OGGETTO: Miglioramenti al sistema di bloccaggio ruota elettromeccanico

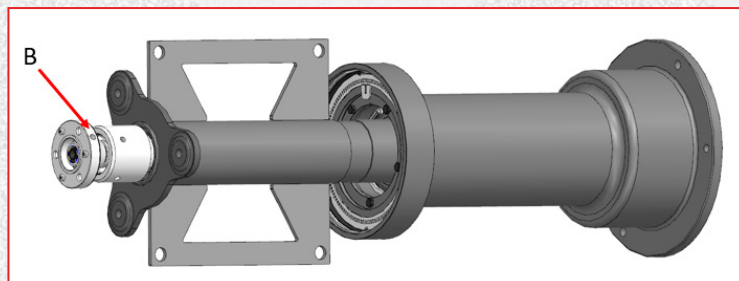
1. Sostituita la vite di fissaggio frizione VTE 5739 8.8 BR M 3X 12 codice 2-00690 (A in figura) con la nuova **vite VTCEI 4762 12.9 BR M 3X 12 codice 2-00922**.

La nuova vite garantisce maggiore resistenza a fatica.

2. Sostituito encoder ottico rotativo "codewheel" (B in figura) codice 4-116965 con il nuovo **codewheel codice 5-126995**.
Il nuovo particolare garantisce una migliore riflettanza ed una maggiore resistenza all'umidità.

NB: serrare a 1Nm e utilizzare frenafili LOCTITE 243.
